ELŐTERJESZTÉS

A Képviselő-testület 2021. december 16-i ülésére

Tárgy: Balatonfűzfő, Felsővillasor utca forgalmi rendjének kialakítása

4. számú melléklet:
Súlykorlátozó táblák
hálójára

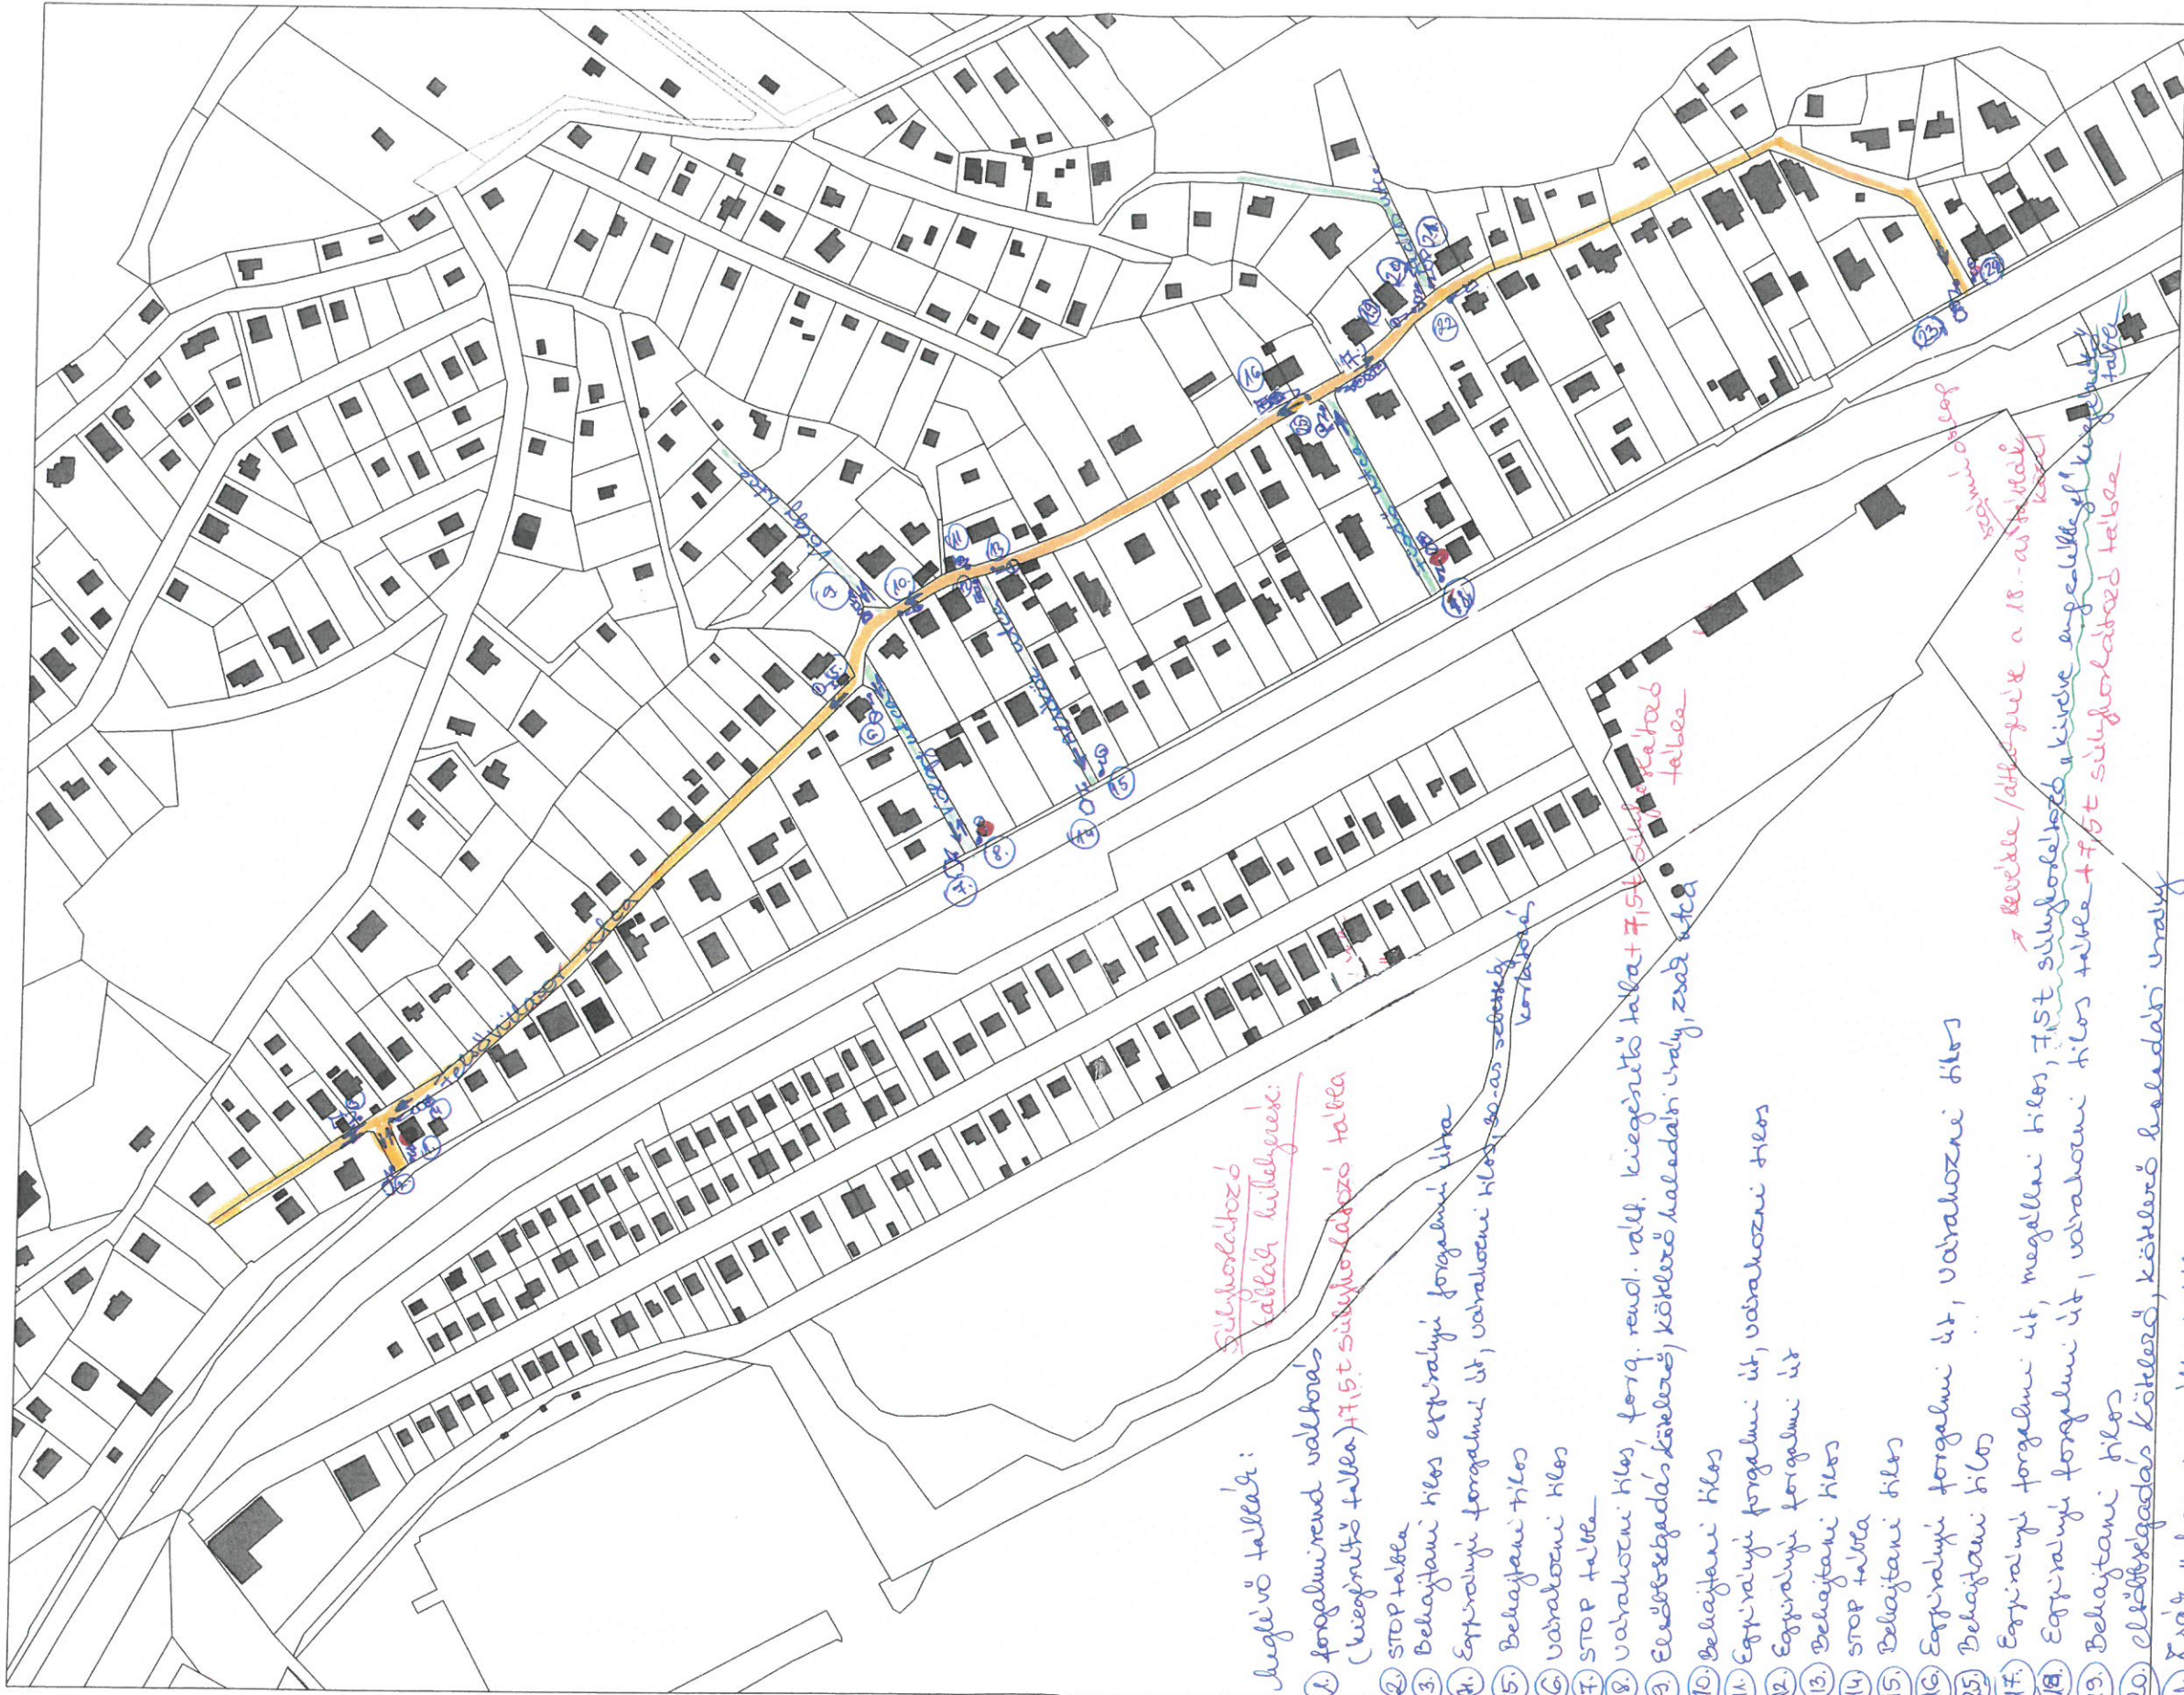
- A 7,5 t súlykorlátozó tábla kihelyezése 71.sz. főút és a Felsővillasor kereszteződésébe a már meglévő „Forgalmi rend változás” kiegészítő tábla felé.
Így kialakul a következő sorrend fentről lefelé: 7,5 t súlykorlátozás és a „forgalmi rend változás” kiegészítő tábla.

- A **7,5 t súlykorlátozó tábla** kihelyezése **71.sz. főút és a Völgy utca kereszteződésébe** a már meglévő várakozni tilos, „Magyar Falu Program” egyedi tábla és a „Forgalmi rend változás” kiegészítő tábla oszlopára oly módon, hogy a pályázatról szóló egyedi táblát le kell szereli (Hivatalunkba beszállítani) és annak helyére kihelyezni a súlykorlátozó táblát.

- A **7,5 t súlykorlátozó tábla áthelyezése** a Felsővillasor és a Fürdő utca kereszteződésében lévő oszlopról le kell szerelni a súlykorlátozó táblát illetve a „kivéve engedéllyel” kiegészítő táblát (4. számú melléklet 17. számú oszlopról) és a **71.sz. főút és a Fürdő utca kereszteződésébe** a már meglévő „egyirányú forgalmi út” tájékoztató tábla és a várakozni tilos tábla alá fel kell szerelni a súlykorlátozó táblát.

- A Felsővillasor 11. számú ingatlanl szemközti csomópontban a 71 sz. főút felől, érkezőknek ki kell rakni a **jobbra kanyarodni tilos** táblát új oszlopra.

- A Felsővillasor 11. számú ingatlanl szemközti csomópontban a Völgy utca felől érkezőknek ki kell rakni az **„ÁLLJ! Elsőbbségadás kötelező”** táblát új oszlopra, továbbá a táblánál a kötelező megállás helyét jelző burkolatjelet fel kell festeni.

- A Felsővillasor 11. számú ingatlanl szemközti csomópontban a jelenleg kint lévő **„egyirányú forgalmi út”, várakozni tilos** és a 30-as sebességkorlátozó táblákat le kell szerelni és a sebességkorlátozó tábla kivételével **át kell helyezni** a Felsővillasor és a Völgy utca kereszteződésében lévő **„behajtani tilos” egyirányú forgalmi út** jelzőtábla helyére. A leszerelt „behajtani tilos” táblát át kell helyezni a Felsővillasor 11. számú ingatlan előtti oszlopra. (Az 5. számú melléklet szerinti 5. és 6. számú oszlopok tábláinak kicserélése, a 30-as sebességkorlátozó tábla kivételével.)
